改善箇所説明図

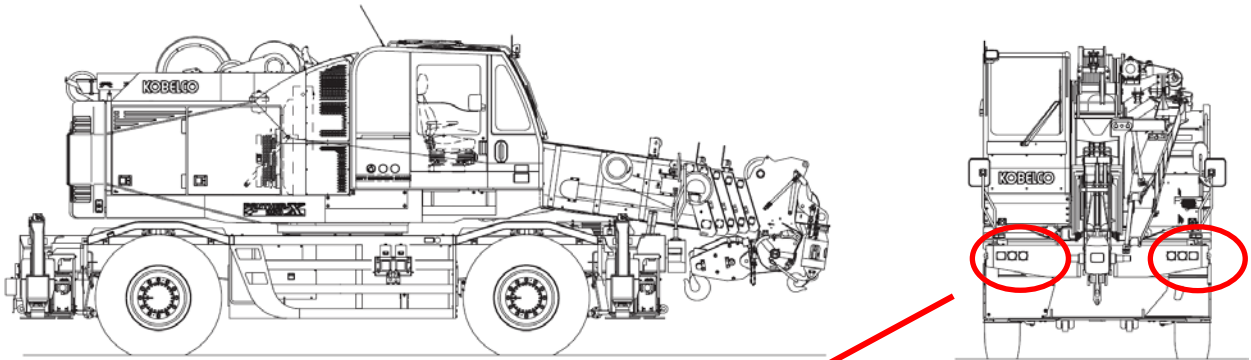
ホイール・クレーンの前照灯において、防水設計が不適切なため、灯火器内部に雨水が浸入することがある。そのため、雨水が灯火器内部に溜まり灯火器の反射部が腐食して光度が低下するおそれがある。また、走行中、端子がショートして前照灯が消えるおそれがある。

全車両、前照灯後部に防水カバーを取り付ける。また、前照灯を点検し、水が浸入した形跡があるものは、前照灯を新品に交換する。
